**AVIS RELATIF À LA PROTECTION
CONTRE LES EVENTUELS EFFETS NOCIFS ET NUISANCES
PROVOQUÉS PAR LES RAYONNEMENTS NON IONISANTS
GÉNÉRÉS PAR DES ANTENNES ÉMETTRICES STATIONNAIRES
Commune : SAINT-NICOLAS (LG.) - Exploitant : TELENET GROUP
Référence exploitant : LG2070A**

Rapport n° 5150 / 2023

Adresse	ELIA Pylône Rue des Martyrs, 143 4420 SAINT-NICOLAS (L.G.) (Tilleur)
Coordonnées Lambert belge 72	232294E 145887N
Type d'implantation	Pylône HT
Exploitant	TELENET GROUP
Réf. du site de l'exploitant	LG2070A

Figure 1 : Vue en plan des lieux de séjour et des points de contrôle

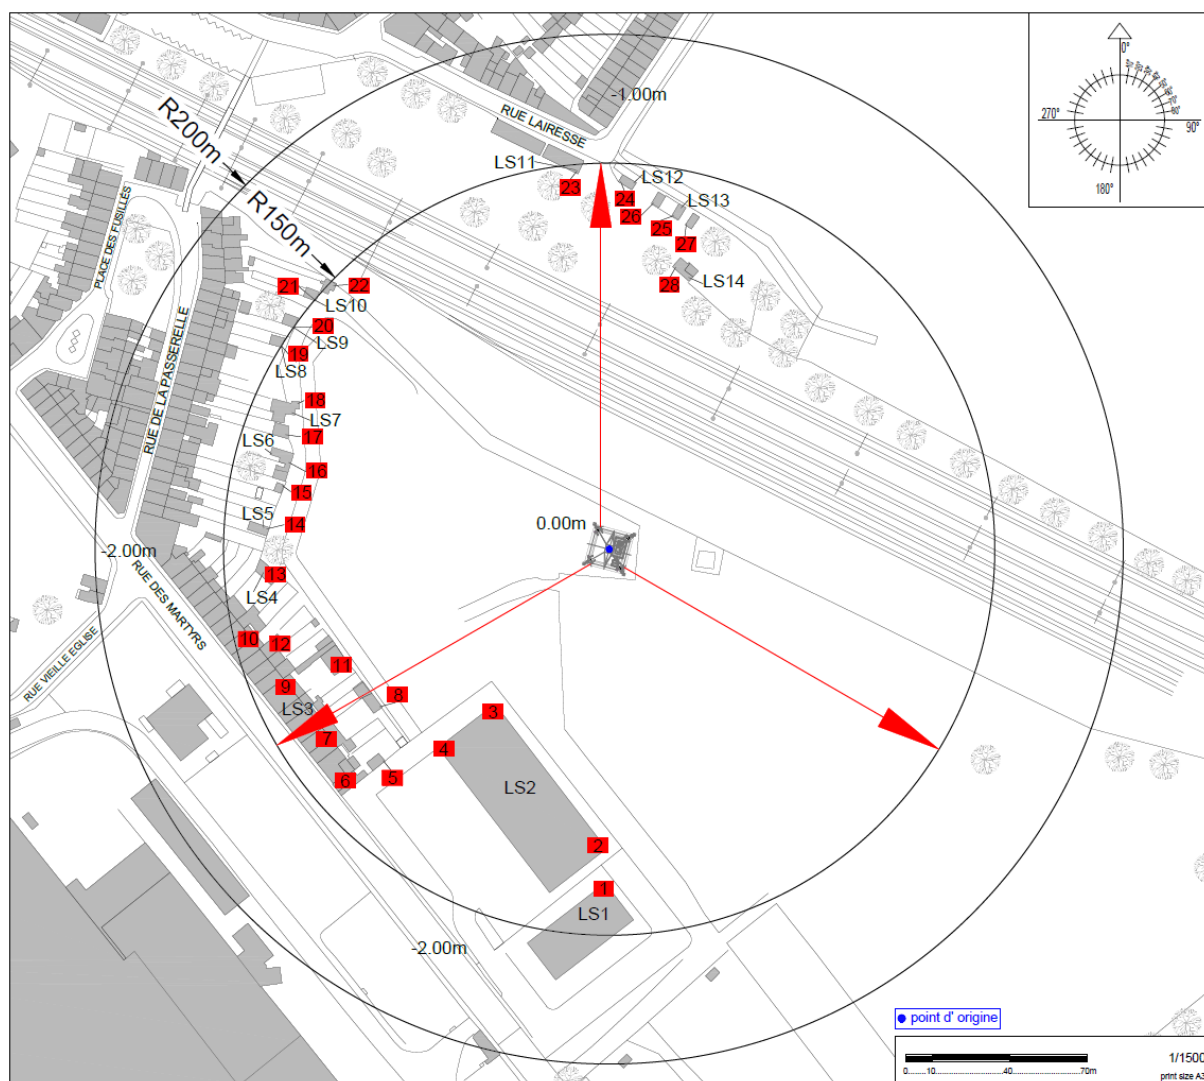
Les fréquences d'émission, la puissance rayonnée par chacune des antennes et leur gain permettent de déterminer le rayon de la zone à analyser. Tout dépassement de la limite par installation est exclu en dehors de cette zone. Le tableau 2 reprend les 35 LS² pour lesquels l'indice d'exposition est le plus élevé. Les différentes colonnes indiquent :

- le numéro du point de contrôle repris sur un des plans de la figure 1;
- le numéro du LS dans lequel se trouve le point de contrôle de la 1^{ère} colonne ;
- l'atténuation d'obstacle prise en compte pour le calcul de l'indice d'exposition dans le LS ;
- le résultat du calcul de l'indice d'exposition.

En ce qui concerne les antennes de l'installation mentionnées dans le tableau 1, la distance maximale à laquelle la limite pourrait être atteinte, à l'extérieur, est égale à 177,9 m. S'il n'y a pas de LS à une distance inférieure, les antennes respectent forcément la limite d'immission.

Dans le cas des **LS** situés à l'intérieur des bâtiments, une atténuation d'obstacle est prise en compte et il en résulte que la distance maximale à laquelle la limite pourrait être atteinte se réduit à 125,9 m.
